第 10 章 準備書に対する意見、見解等

10.1 説明会の開催状況、質疑、意見の概要及び事業者の見解

10.4 審査会に提出した資料

準備書時の審査会では、審査員からの質問に対する回答を、補足資料を用いて説明しました。その際に使用した補足資料 1～7 を、次頁以降に掲載致します。

図 2.3-5 排水処理フロー

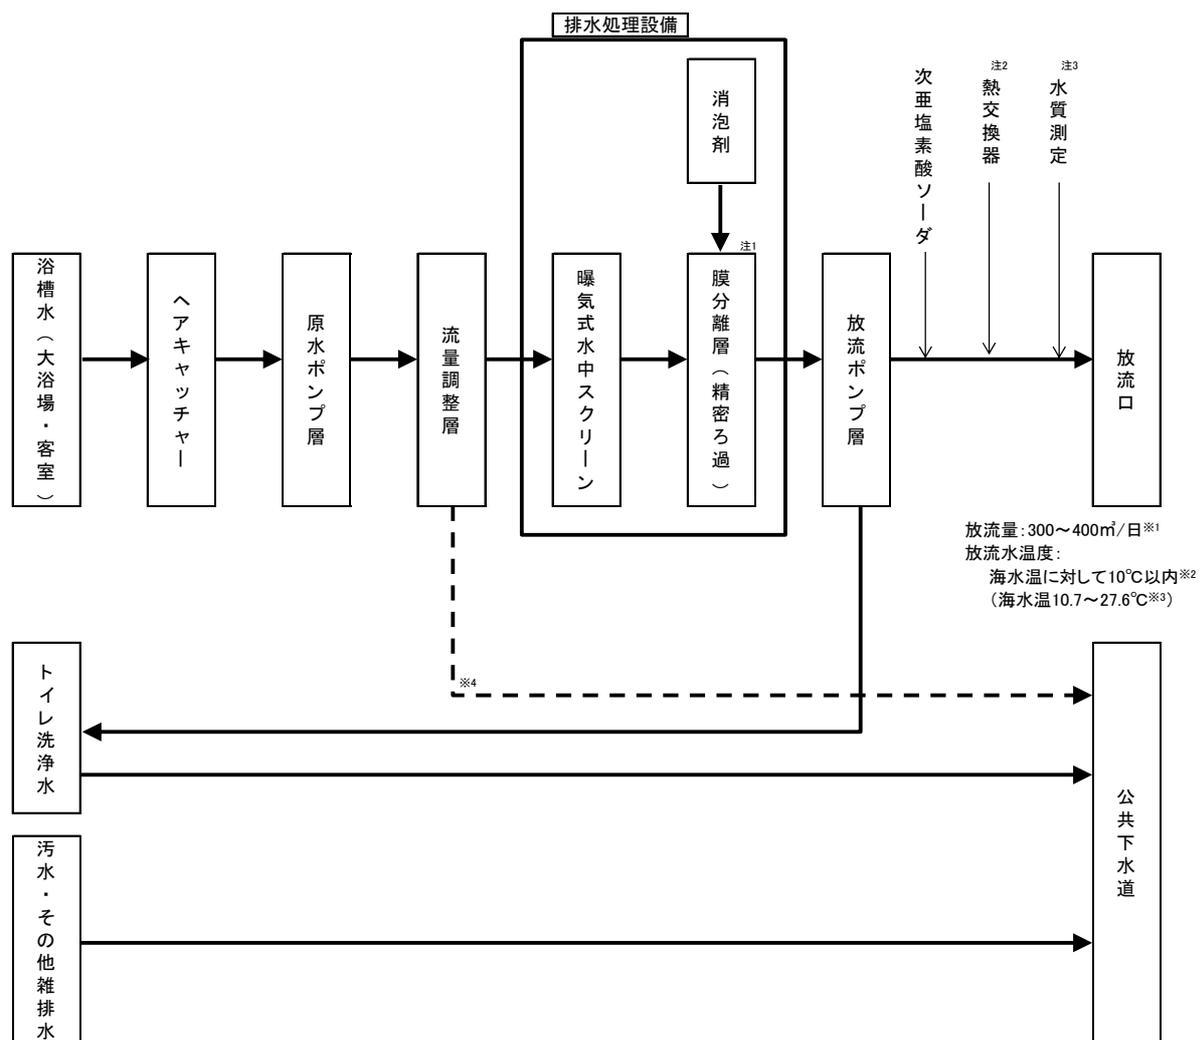
- ①補足資料「7」にある目視点検の頻度
- ②排水処理水の異常を検知する仕組みはどのようになるのか。
- ③準備書 p.2-13 において、浴槽水が排水処理設備に入っていくフロー図があるが、この排水処理設備はどのような設備なのか、もう少し詳しく評価書段階では記載してほしい。
- ④排水処理水の水温を海水温に対して+10℃以内にするという、この10℃はどのような根拠か。
- ⑤排水処理水が、ここで設定した目標値の範囲に入るのか。これより高い可能性はないかというのが心配。他のホテル業の排水データがあれば、その値を予測条件等に使えるか。

準備書 p.2-13 の排水処理フローを詳述し、説明文を下記のように加筆します。

主に浴室から生じる排水（浴槽水）については、計画建物内に整備する排水処理施設で処理した排水処理水が表 2.3-4 に示す「横浜市排水設備設置義務の免除に関する事務取扱要領」（平成 28 年 4 月施行）で定められる要件を満たした上で、海域（運河）に放流する計画とします。本事業では隣接自治体の基準^{*}を参考に、海水温の季節変動を考慮した上で放流先の水温（10.7℃～27.6℃）に対して最大でも 10℃以内に冷ましたのちに放流していきます。

なお、浴槽水は、排水処理設備内に整備する膜分離層（精密ろ過）において処理することで、概ね 1 μ m 以上の微粒子まで除去していきます。

- 注1: 膜分離層: 微細なフィルター等を介することで、石鹸カスや髪の毛などを含め、概ね1μm以上の微粒子を除去することができます。
 注2: 熱交換器: 浴槽水は温水であり、排水処理過程で冷えていきますが、主に計画建物内で利用する給湯系統の昇温前の上水道と熱交換することで効率的にエネルギーを得るとともに、排水処理水の水温を確実に下げっていきます。
 注3: 水質測定: 原則1ヶ月ごとに2回実施し、6ヶ月ごとに横浜市に届け出ます。
 ※1: 放流口からの放流量は1日あたりの平均水量の変動幅を示しています。
 ※2: 放流水の水温は、「事業所から排出される排水に適用される排水基準等」(川崎市、平成28年7月現在)を参考に、放流する水域の水温を10℃以上超えないこととします。
 ※3: 「横浜市公共用水域及び地下水の水質測定結果報告書」に基づく平成25年度、平成26年度の「横浜港内」の月平均値のうち、「最低月(2月)~最高月(8月)」を示しています。
 ※4: 破線矢印は、オーバーフロー時や排水処理設備のメンテナンス時等に公共下水道に排水することを示しています。
